**WARUNKÓW TECHNICZNYCH PRZYŁĄCZENIA DO SIECI WODOCIĄGOWEJ**

| temat: Opracowanie dokumentacji budowlano-wykonawczej dla zadania pn. "Budowa budynku socjalnego przy ul. Dworcowej". |               |                 |

**Dotyczy: uzgodnienie budowy budynku socjalnego na działkach nr 486/1 i 486/2 wraz z zagospodarowaniem terenu – Ustroń ul. Dworcowa.**

Uzgodnienie nr 1029/2016

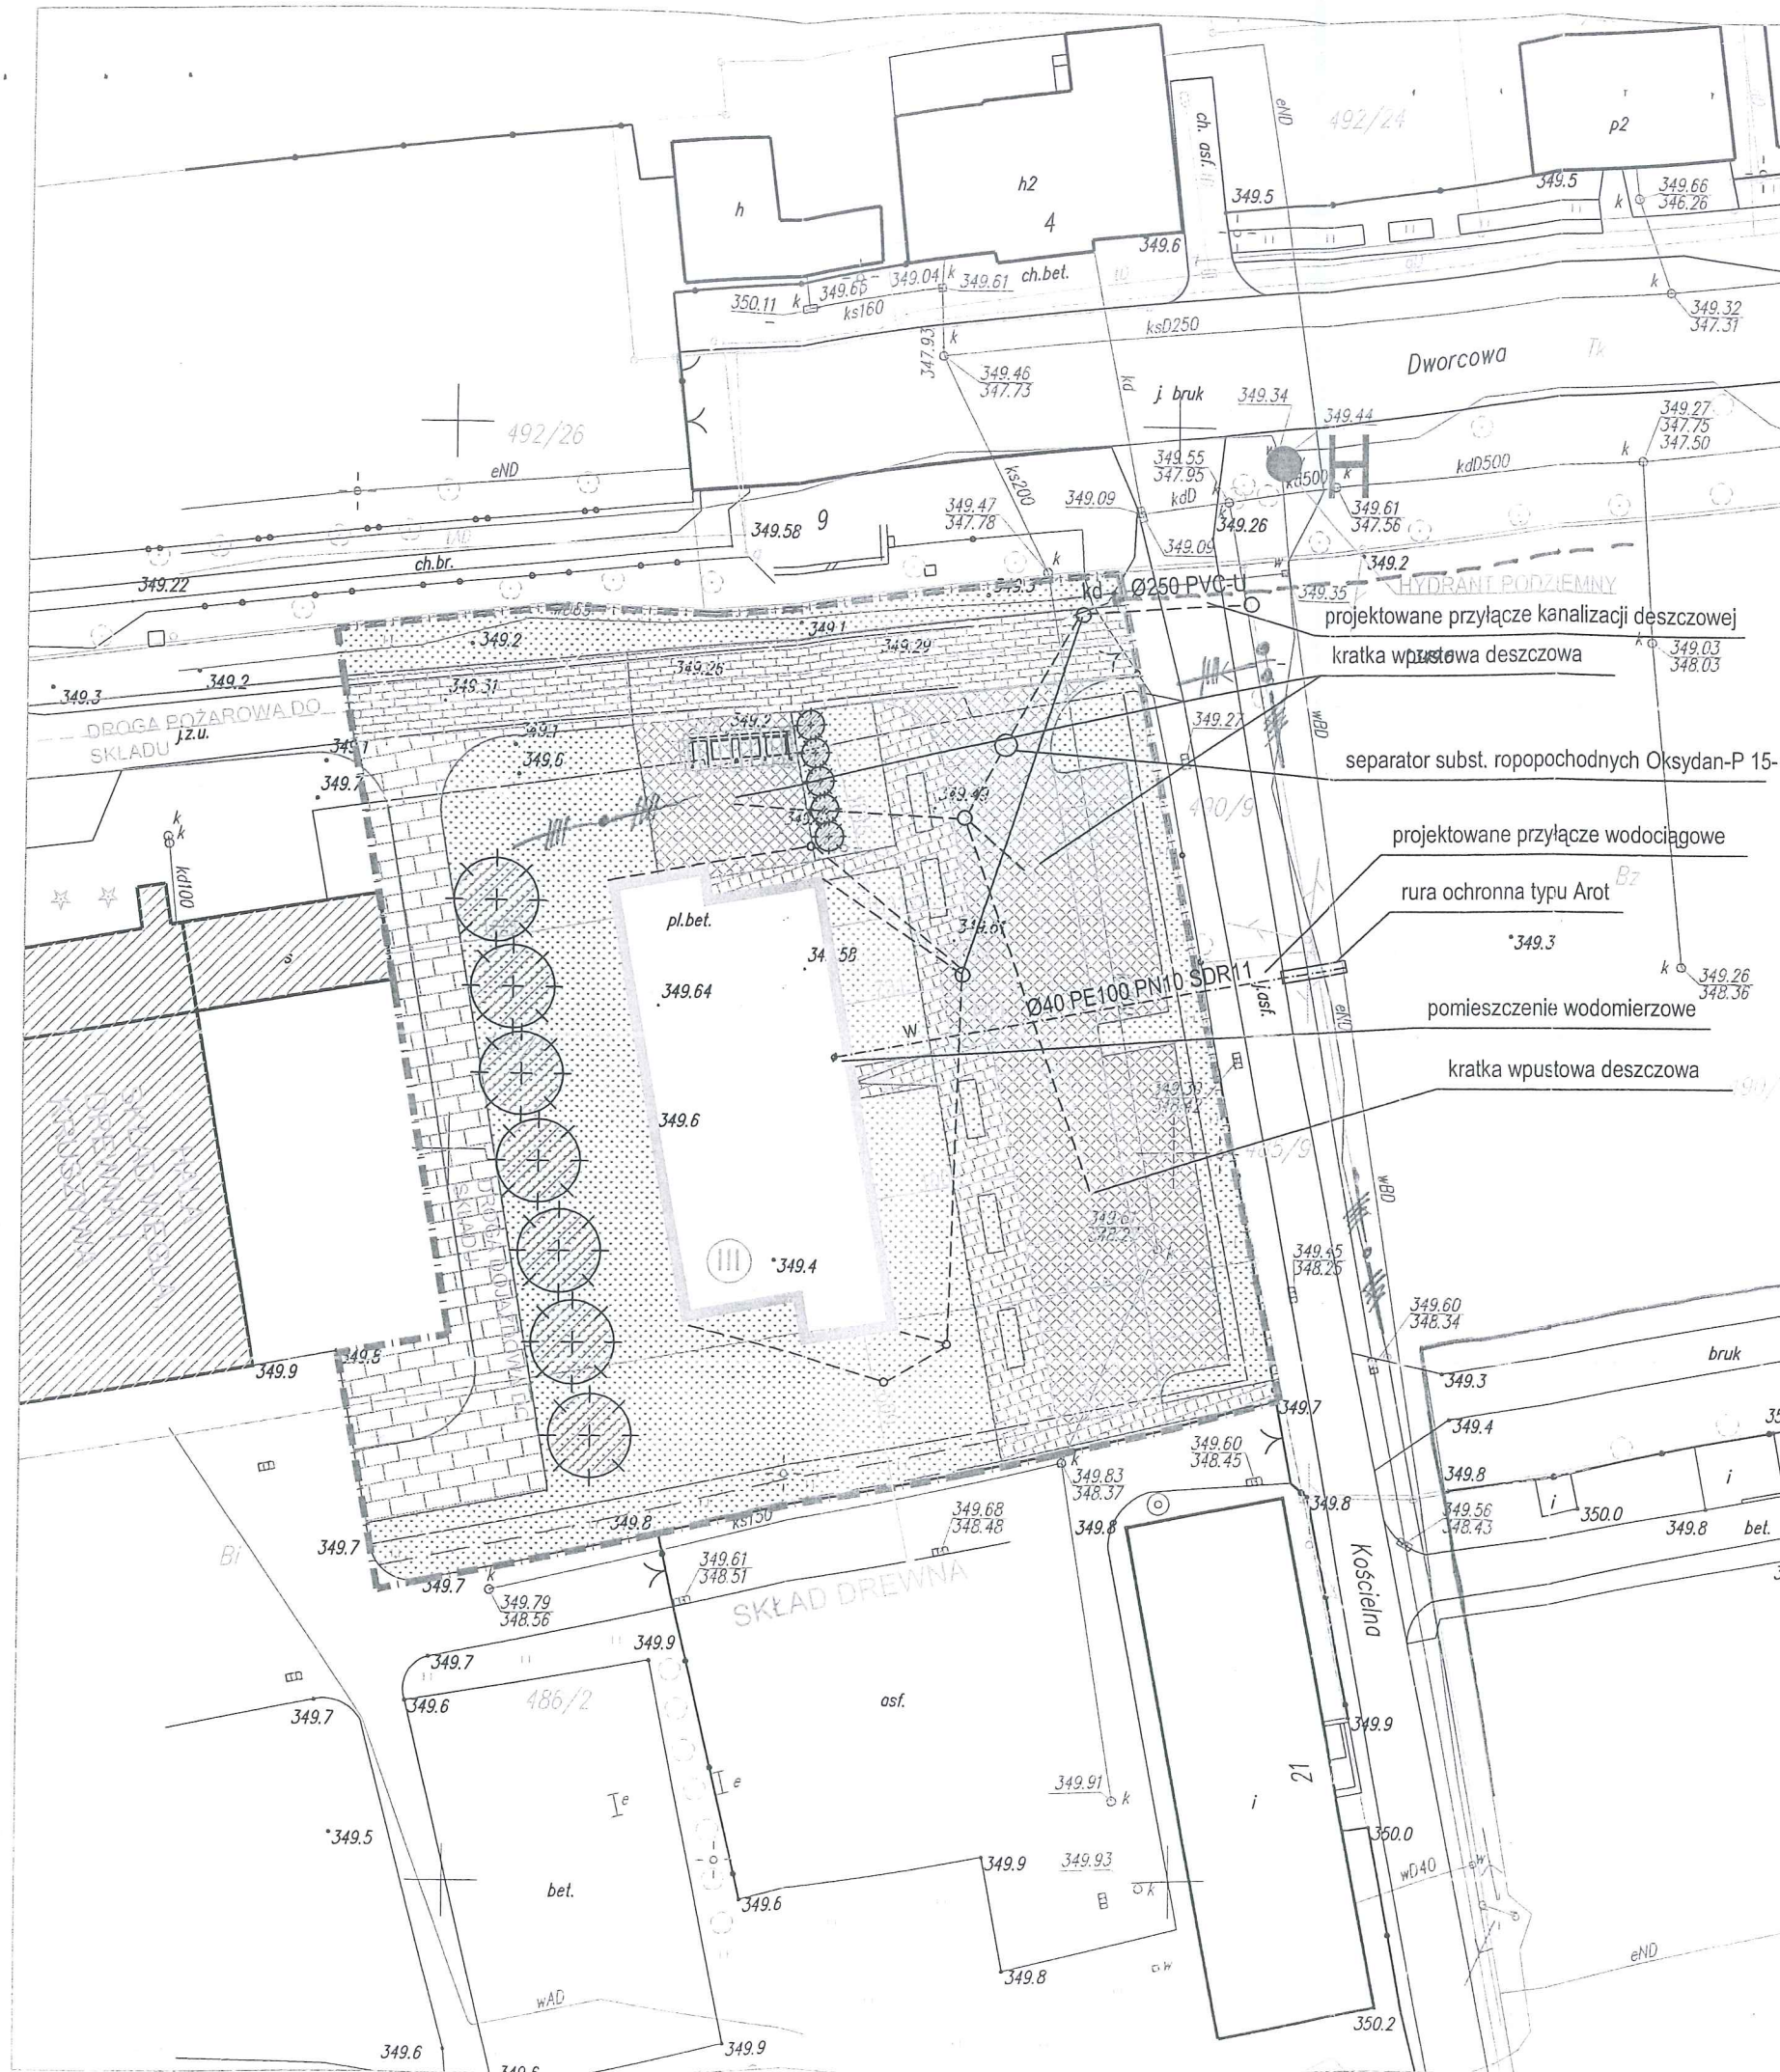
Odpowiadając na wniosek z dnia 29.02.2016 r ( data wpływu 29.02.2016 ) informujemy, że na załączonych planach naniesiono orientacyjne przebiegi linii kablowych nN i SN, oraz stanowiska słupów napowietrznych linii elektroenergetycznych nN, wraz z klauzulami informacyjnymi umieszczonymi na mapach, do których należy się bezwzględnie stosować.

Dokładne położenie naniesionych kabli (w miejscach zbliżeń) należy ustalić za pomocą przekopów kontrolnych, wykonanych ręcznie (bez użycia sprzętu mechanicznego) zachowując szczególne środki ostrożności. W przypadku prac w pobliżu kabli TAURON Dystrybucja S.A. należy wystąpić o nadzór nad prowadzonymi robotami do Spółki TAURON Dystrybucja S.A. Oddział w Bielsku Białej – Wydział Przygotowania i Rozliczeń..

Dokładne przebiegi przewodów linii napowietrznych należy zinwentaryzować we własnym zakresie. Przed przystąpieniem do prac budowlanych w odległości mniejszej niż 3 m od skrajnych przewodów linii napowietrznej nN, należy uzgodnić bezpieczne metody pracy ze Spółką eksploatującą sieć. Odległości powyższe dotyczą również użycia dźwignic, licząc odległość od najdalej wysuniętej części maszyny do skrajnego przewodu. Prowadzenie prac przy budowie obiektu wymaga ponadto spełnienia warunków określonych w Rozporządzeniu Ministra Infrastruktury z dnia 06.02.2003 r. w sprawie bezpieczeństwa i higieny pracy podczas wykonywania robót budowlanych (Dz. U. nr 47 poz. 401 z dnia 19 marca 2003 r.).

Przed przystąpieniem do prac w odległości mniejszej niż:  
3m od skrajnych przewodów linii napowietrznych NN,  
10m od skrajnych przewodów linii napowietrznych SN,  
15m od skrajnych przewodów linii napowietrznych WN,  
należy uzgodnić bezpieczne metody pracy ze Spółką  
eksploatującą sieć. Odległości powyższe dotyczą również użycia  
dźwigni, licząc odległość od najdalej wysuniętej części maszyny  
do skrajnego przewodu. Prace ziemne należy prowadzić w ten  
sposób, aby nie naruszać ustojów słupów linii jw., inaczej będą  
musiały być odbudowane kosztem i staraniem winnego  
k. uszkodzenia.

Uzgadnia się z uwagą, że prace w pobliżu urządzeń  
podziemnych TAURON Dystrybucja S.A. należy wykonać  
ręcznie, zgodnie z obowiązującymi normami. Wskazane jest  
ze względu na bezpieczeństwo osób i mienia, by przed  
przystąpieniem do prac wystąpić do TAURON Dystrybucja S.A.  
Oddział w Bielsku-Białej o nadzór branżowy.
